Memo

onderwerp Nota van Aanvulling MKW P1.1
bestemd voor Marktkwartier C.V. - Nieuwegein
ter attentie van [REDACTED]
opgesteld door [REDACTED]
gecontroleerd door [REDACTED]

datum 9 januari 2026
referentie 214550007_AdB_NvA_0002_v1.0_MKW
P1.1 Bouwbesluit
projectnummer 214550007

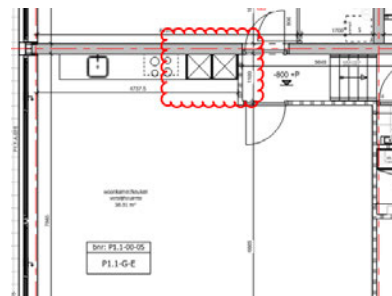
Uit de bouwkundige tekeningen blijkt onvoldoende wat de waarde van de WBDBO en WRD is. Wij verzoeken om de bouwkundige tekeningen hierop aan te passen.

WBDBO en WRD van de verschillende scheidingen zijn verduidelijkt op de plattegronden van de begane grond en 1^e verdieping door gebruik van het teken $\times$ met daarbij de WRD-eis.

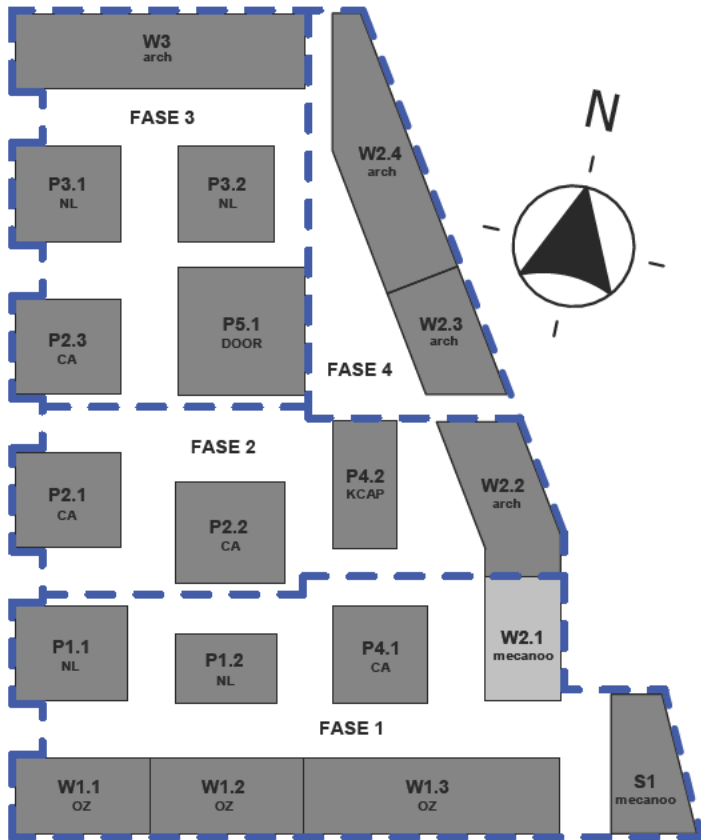
- Binnen de bouwkundige tekeningen ontbreekt een renvoi waarin de brandveiligheidsvoorzieningen worden toegelicht. Wij verzoeken om de bouwkundige tekeningen te voorzien van een renvoi.
- Meerdere brandveiligheidsvoorzieningen, zoals beschreven in het brandveiligheidsrapport, zijn niet opgenomen in de bouwkundige tekeningen. Wij verzoeken om de uitgangspunten van het brandveiligheidsrapport te verwerken in de bouwkundige tekeningen.

Het oorspronkelijke plan was om alleen bij de aanvraag van gebouw S1 een algemeen renvoi toe te voegen. Dat blijkt niet te werken. In de tekeningenset, aangehecht aan deze nota, is het algemene renvoi toegevoegd.

De brandveiligheidsvoorzieningen, genoemd in de rapportage, zijn aangegeven op de tekeningenset met symbolen.

tekeningsnaam
begane grond

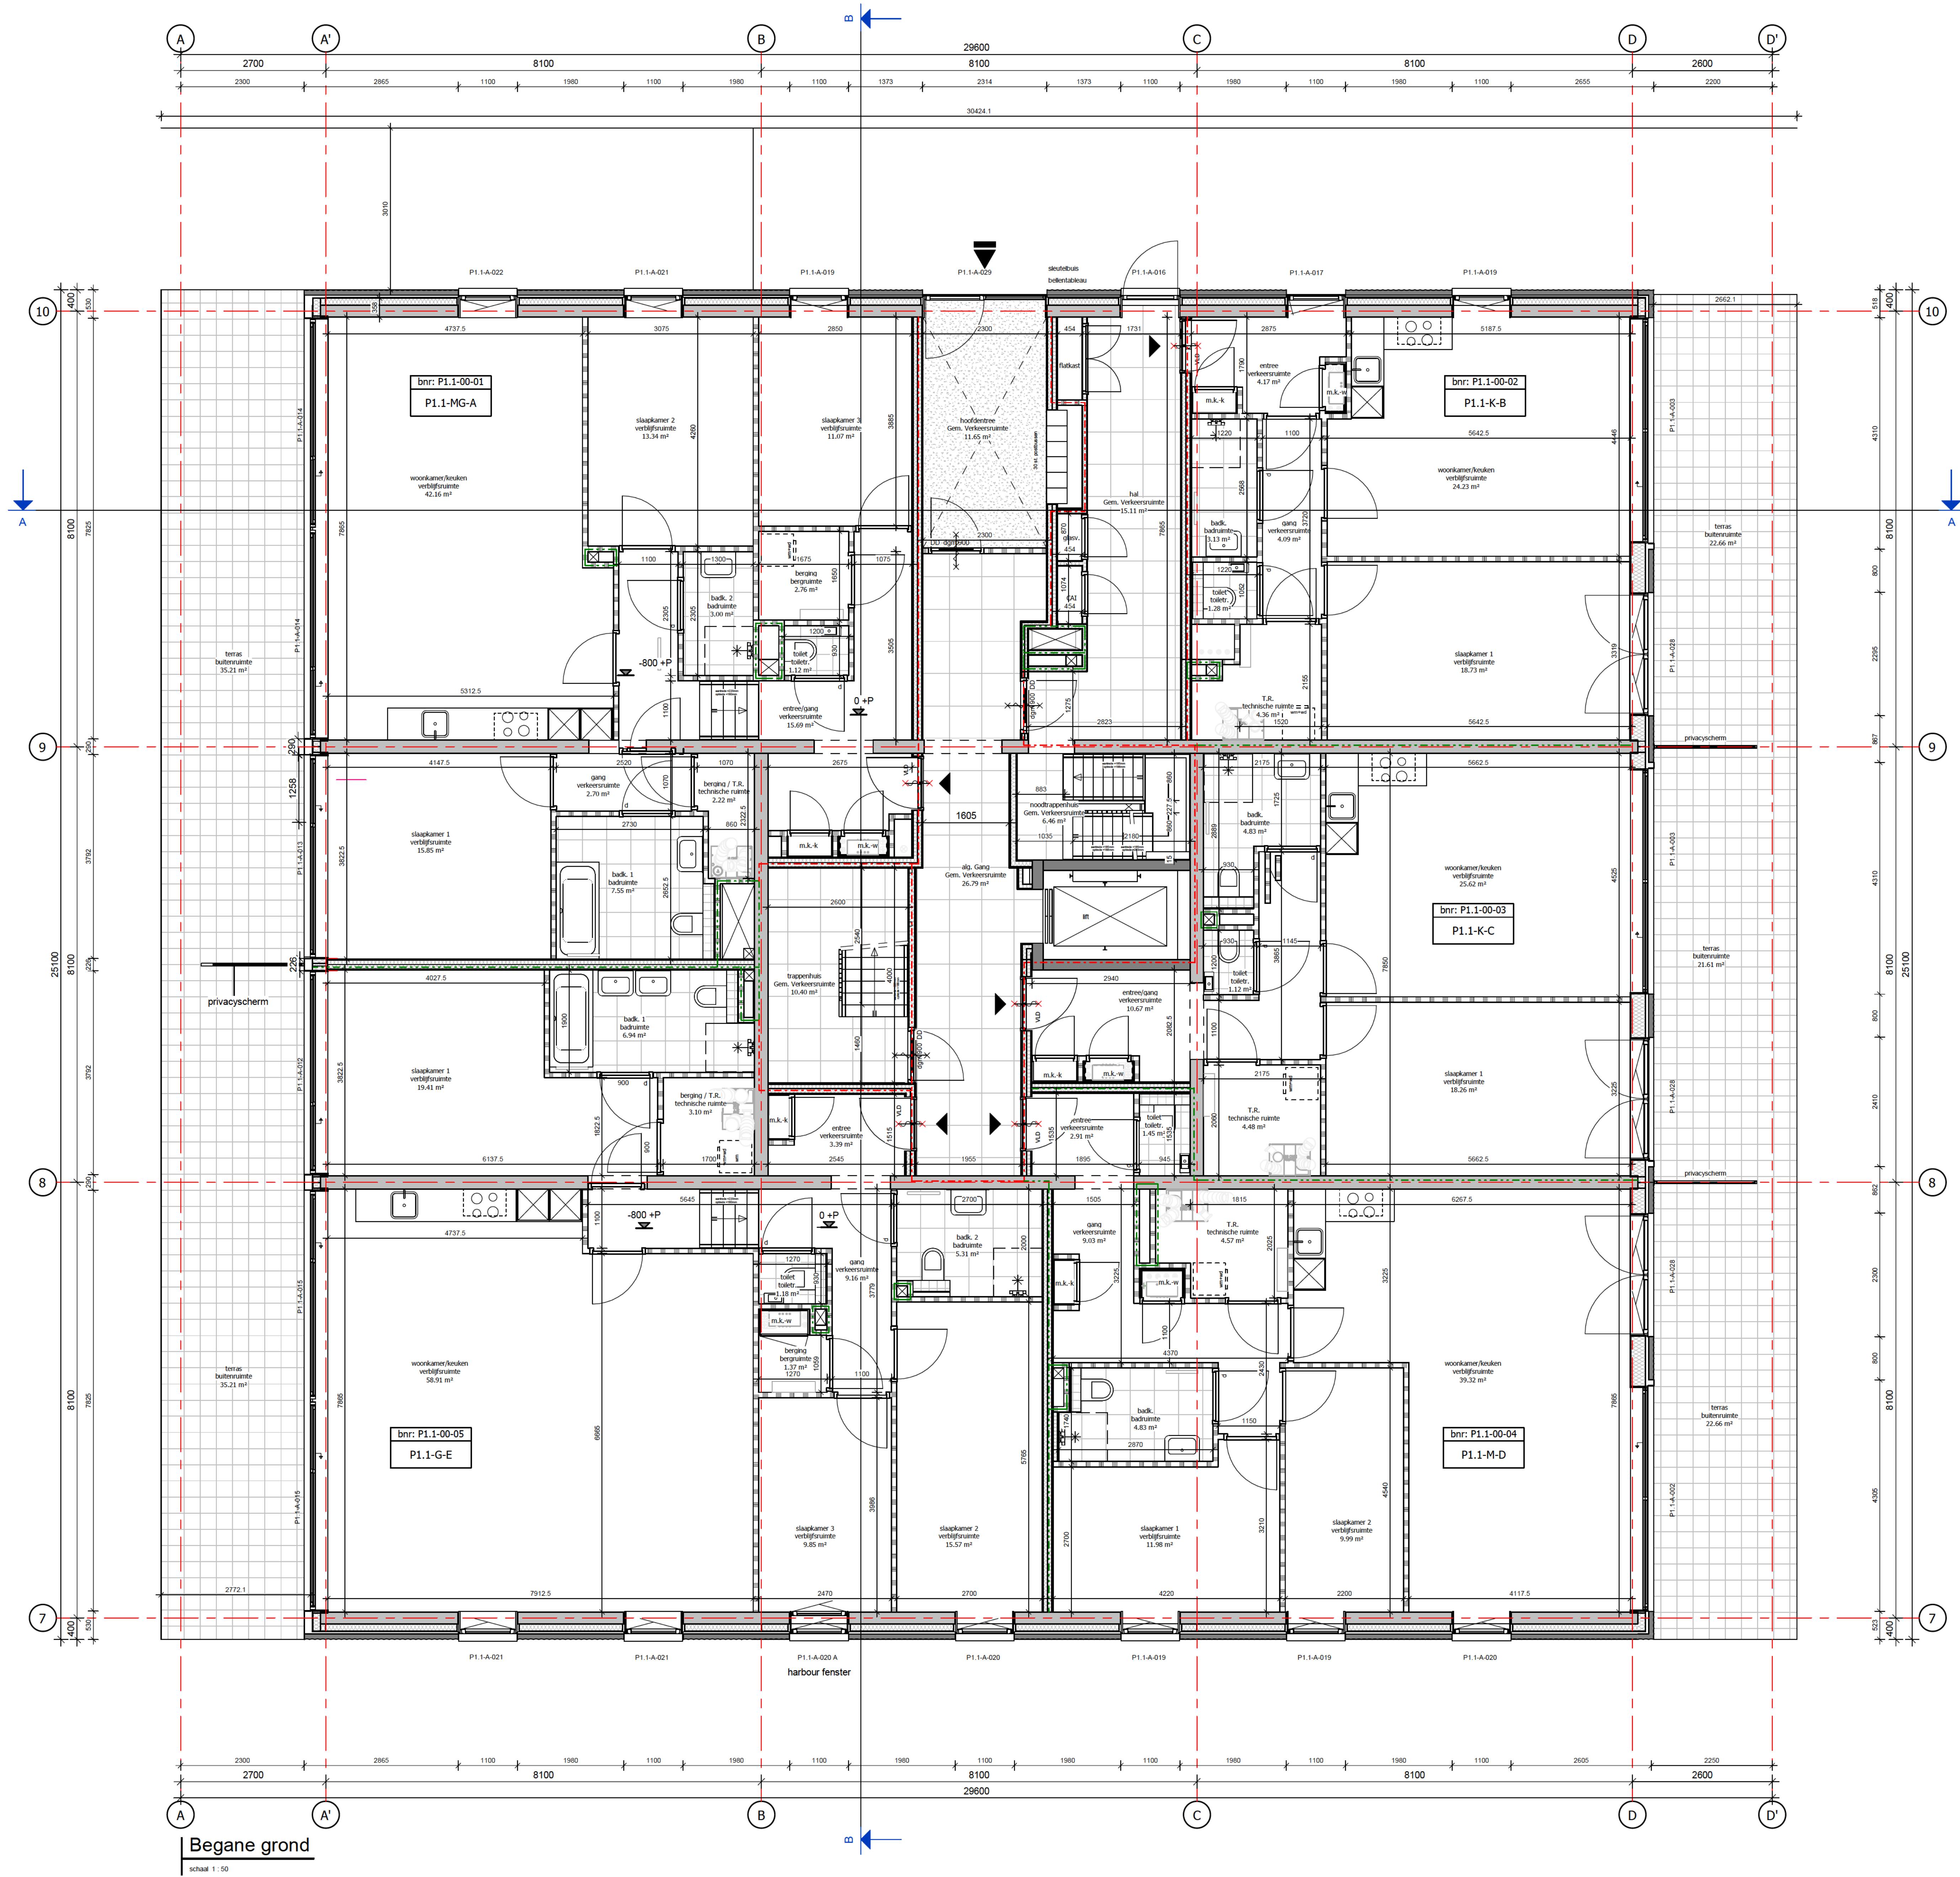
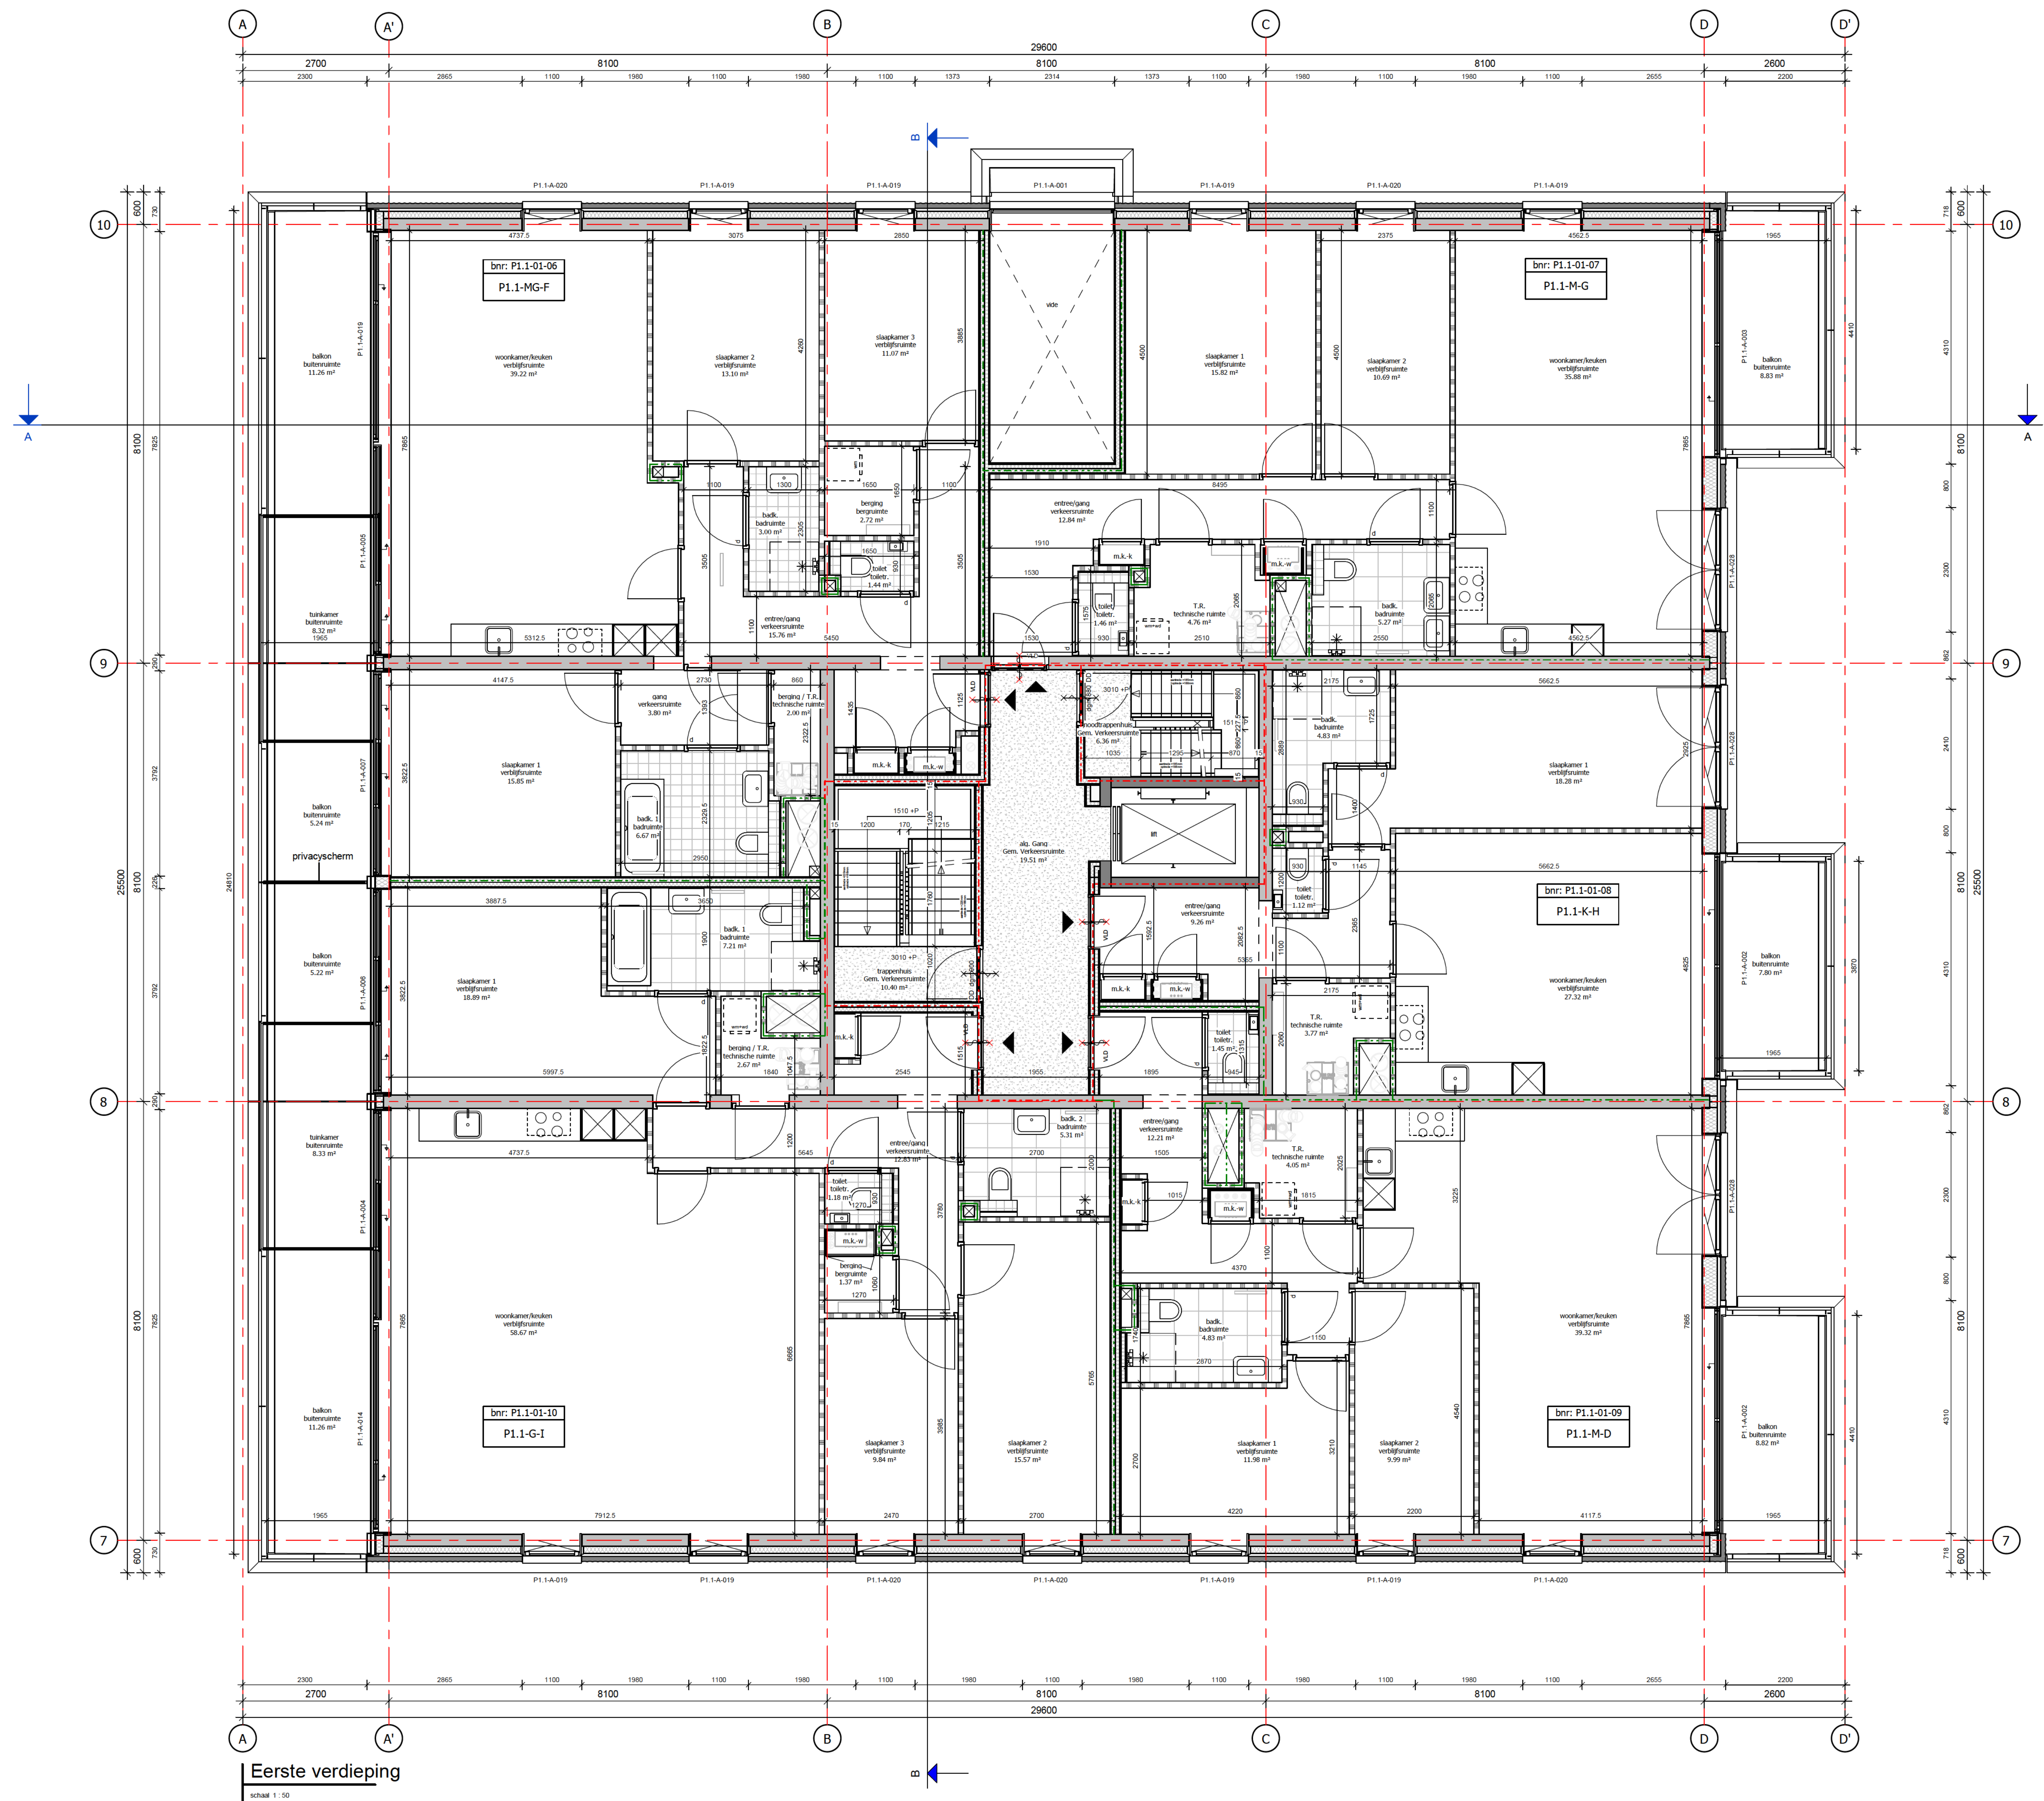
Op de begane grond liggen er meterkasten in de extra beschermde vluchtroute (besloten ruimten buiten een brandcompartiment). Wij verzoeken om de bouwkundige plattegrondtekeningen hierop aan te passen.

Op de begane grond voert er tussen C9 en B9 een (vermoedelijke) WBDBO en WRD lijn over een open constructie. Wij verzoeken om de bouwkundige tekeningen hierop aan te passen.

Het noodtrappenhuis en de algemene gang (beide extra beschermde vluchtroutes) zijn op de begane grond niet brand- en rookwerend van elkaar gescheiden. Wij verzoeken om de scheidingsconstructie tussen de twee vluchtroutes te voorzien van WBDBO en WRD.

Een meterkast mag in een extra beschermde vluchtroute liggen. De deuren en het achterhout dienen te voldoen aan brandklasse B. De installatie componenten dienen te voldoen aan de NEN 1010.

WBDBO/WRD-lijn is aangepast op tekening, zie pijl 'gewijzigd'.

Scheiding is brandwerend gearceerd op de bijgevoegde tekening, zie pijl 'gewijzigd'.
